Commissione Tecnica di Verifica dell'Impatto Ambientale – VIA e VAS

Parere n. 1834 del 10/07/2015

Progetto:	Procedura di Verifica di Ottemperanza ex artt. 166 e 185, c. 4 e 5 - D.Lgs. 163/2006 e ss.mm.ii.  Verifica di Ottemperanza alle prescrizioni di cui al DEC/VIA 576/2011 del 28/10/2011 - Progetto esecutivo Autostrada Asti – Cuneo. Lotto II.6 “Roddi – Diga Enel”  [ID_VIP: 2344]
Proponente:	Autostrada Asti – Cuneo SpA.

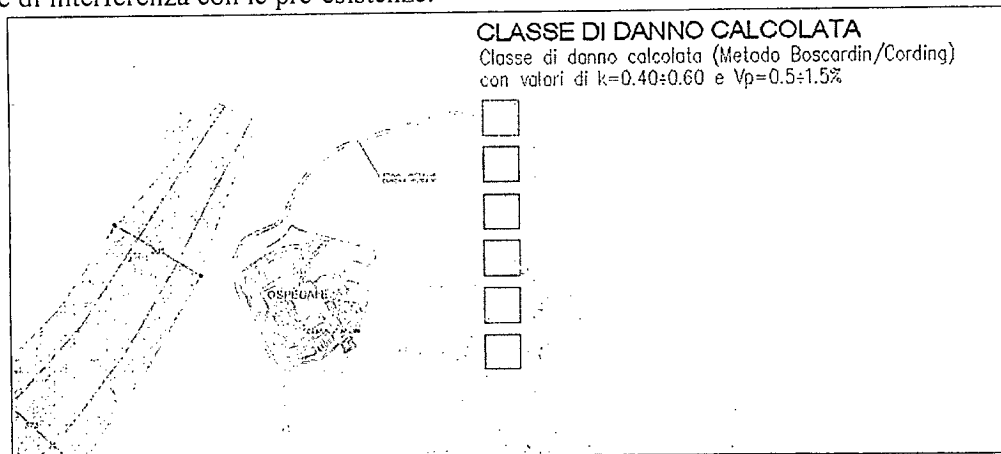
- successivamente, un modello numerico tridimensionale che ha consentito di simulare la situazione ante operam, sia in termini litostratigrafici, sia di superficie piezometrica e di flussi in gioco. Tale simulazione delle fasi realizzative della galleria ha consentito di valutare le variazioni piezometriche ed individuare gli interventi da porre in opera al fine di mitigare l'impatto sul contesto idrogeologico. Nel dettaglio si sono individuate le pressioni da mantenere in camera di scavo in fase transitoria e si sono individuate le azioni da predisporre nel lungo termine per evitare che la presenza della galleria alteri il normale flusso di acque sotterranee. Si sono quindi valutati gli effetti

indotti dallo scavo della galleria al livello del piano campagna, sia in termini di subsidenze attese che di interferenza con le pre-esistenze.

**RITENUTA** quindi la prescrizione **ottemperata limitatamente al progetto esecutivo**;

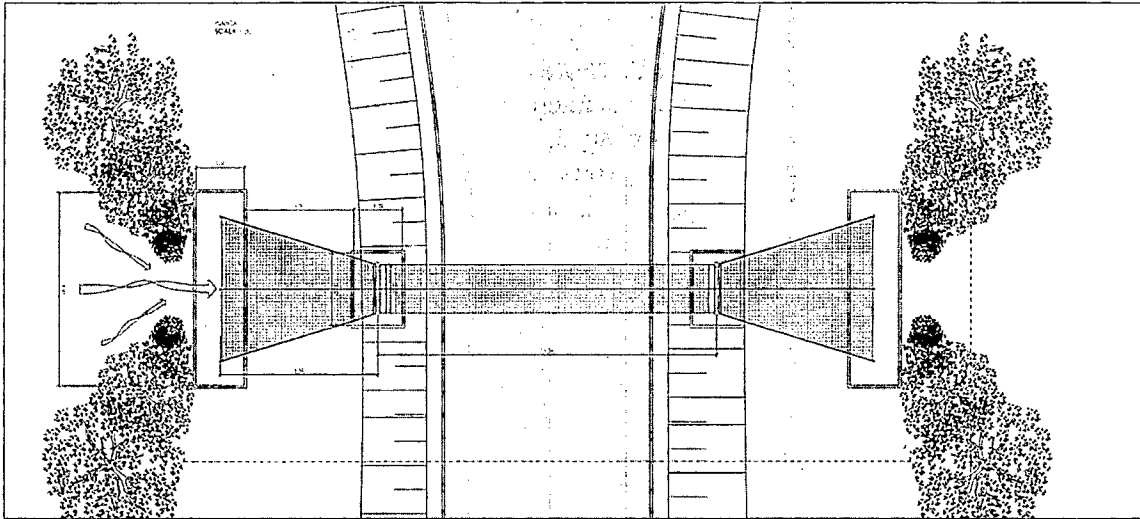
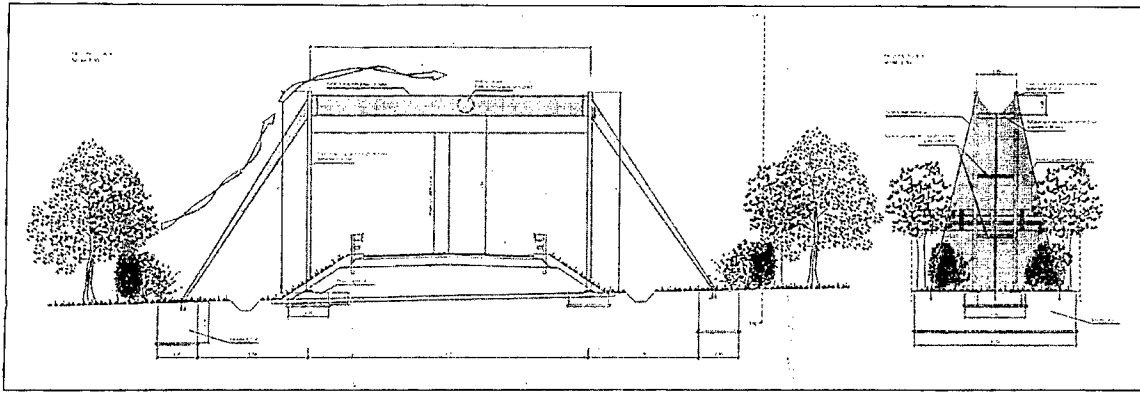
**CONSIDERATO** che data la specificità dell'area che si colloca in un'areale attivamente esplorato dai chiroterri presenti nel SIC IT1160029 Colonie di Chiroterri di Santa Vittoria d'Alba e di Monticello, in quanto in grado di fornire stazioni di caccia e di foraggiamento, il progetto ha impostato le sistemazioni finali delle pertinenze e delle aree limitrofe per minimizzare l'effetto barriera potenzialmente introdotto dall'autostrada. Allo scopo ha definito opportune strutture di scavalco dell'autostrada, bat-bridge, in corrispondenza dei possibili corridoi di volo dei chiroterri. Detti corridoi sono stati identificati dal Monitoraggio con Radio tracking e bat-detector;

**PRESO ATTO** che l'approccio progettuale è stato condiviso nei Tavoli Tecnici del 27/09/12 e 25/10/2012. La soluzione condivisa prevede di sviluppare la progettazione esecutiva di un primo bat-bridge sulla SP7;
